PODMÍNKY VÝBĚROVÉHO ŘÍZENÍ

ÚPRAVA PODMÍNEK Č. 1

VYSVĚTLENÍ Č. 3

Výstavba SE III Ervěnice

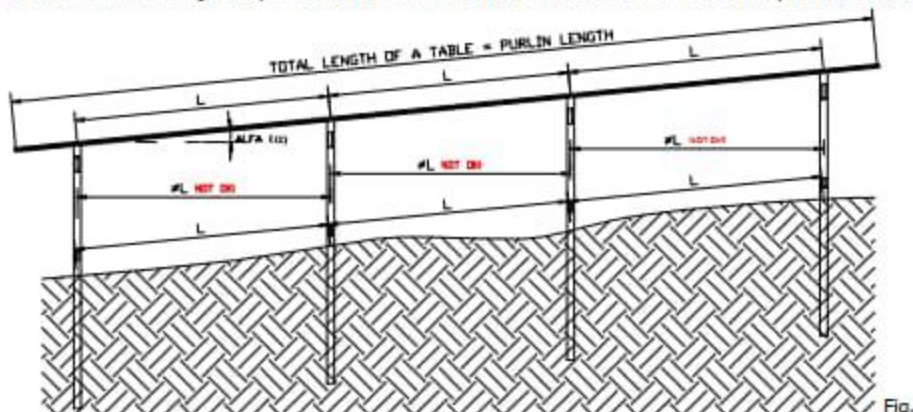
4. V ZD je v části D – Dokumentace objektů a technických a technologických zařízení uvedenu v bodu D 1.2. Stavebně konstrukční řešení, že dodávku panelů zajistí zadavatel. Žádáme o vysvětlení rozporu s SoD.

Jde o chybný údaj v předmětném dokumentu. Současně s tímto vysvětlením Zadavatel uveřejňuje jeho opravenou verzi.
